Keuringsverslag van een elektrische laagspanning- en zeer lage spanningsinstallatie

NIET CONFORM

Straatnaam Heidedijk
Huisnummer 9
Busnummer
Postcode 3271
Gemeente Averbode
Land België

Controlebezoek van een oude huishoudelijke elektrische installatie van een wooneenheid bij verkoop op vraag van de verkoper volgens (KB 08/09/2019) - AREI Boek 1- 8.4.2. en 8.2.1. en 4.2.4.3.

Afbeelding schakel- en verdeelbord:

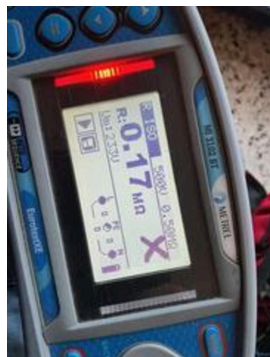
- I5.06 De deur en/of afschermplaat van het schakelbord dient (terug)geplaatst te worden. Aanraking van onder spanning staande delen mogelijk. (Boek 1 Afdeling 5.1.4. en 5.3.5.1.A. en 4.2.2.3.)

- I5.08 Beschadigd en gebroken materiaal dient vervangen of hersteld te worden. De beschermingsgraad van het verdeelbord tegen rechstreekse aanraking is onvoldoende. (niet tenminste IPXX-B) (Boek 1 Onderafdeling 4.2.2.3.)

- I5.10 De genaakbare, naakte onder spanning staande delen zijn onvoldoende afgeschermd. (Boek 1 Afdeling 5.1.4. en 4.2.2.3.)
- I5.11 Niet gebruikte invoeringen van het verdeelbord zijn niet correct of onvoldoende afgedicht. (Boek 1 Afdeling 5.1.4. en 4.2.2.3.)
